Pièce J : Avis de l'autorité environnementale et du PNR Scarpe Escaut et mémoire de réponse

Extrait de l'avis N°20. Eau / Cohérence avec les documents stratégiques

Figure 15. Évolution de la pollution aux PM₁₀ à la station Acacias

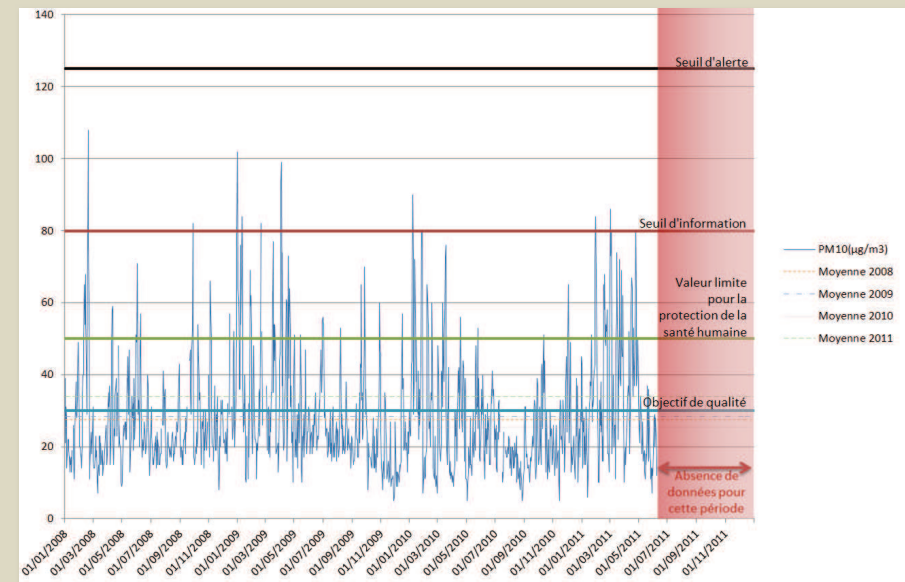
Enfin, il est regrettable que l'étude n'aborde pas la problématique des particules très fines (PM_{2,5}) problématique mentionnée par l'Autorité Environnementale, qui mettait l'accent, dans sa note de cadrage du 3 août 2011, sur l'importance de ce paramètre sur le plan sanitaire.

Les données de la station Atmo Acacias de la rue Henri Durre montre que la moyenne annuelle depuis 2008 oscille entre 25 et 29 µg/m³ ce qui répond aux objectifs de qualité. Néanmoins, le SRCAE indique que toutes les communes de la zone, comme toutes celles de la région Nord-pas de Calais, sont soumises à des pollutions aux PM₁₀ dépassant 50 µg/m³ plus de 35 jours par an, ce qui va à l'encontre des valeurs limites pour la protection de la santé humaine.

Cependant il faut noter une amélioration de la situation en 2010 où les études montrent que dans les trois stations de mesures de Valenciennes, pour les particules (PM₁₀), les concentrations journalières ont dépassé 17 à 21 fois la valeur journalière de 50 µg/m³. La valeur limite journalière pour les PM₁₀ est donc respectée en 2010.

Figure 17. Limitation des emprises sur le Marais Foucart

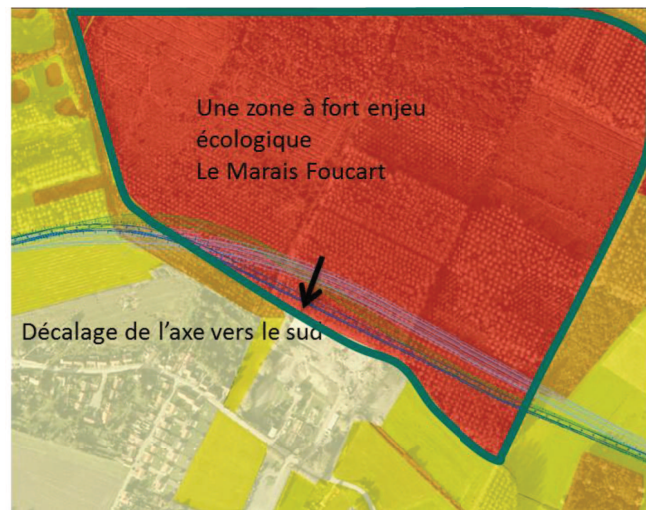
Le tracé du projet impacte directement l'intégrité d'un cœur de biodiversité inscrit au Plan Parc, par une réduction de l'emprise du Marais Foucart (6 ha au sud), et est en contradiction avec la mesure 12 de la Charte du Parc. Aucune compensation de surface n'est proposée, seulement une compensation de gestion.

Le marais Foucart est aujourd'hui un cœur de biodiversité dont le manque de fonctionnalité est prouvé scientifiquement par l'étude faune-flore. Par ailleurs, sa capacité d'évolution est plus que limitée par la gestion aujourd'hui appliquée.

Dans le cadre des études, le Département s'est attaché à réduire au maximum l'emprise routière au sein de ce cœur de biodiversité. La figure suivante présente les adaptations réalisées. Elle est extraite du dossier d'étude d'impact où elle figure dans la Partie VI – Chapitre 2.

La surface prélevée correspond à environ 5% du Marais Foucart.
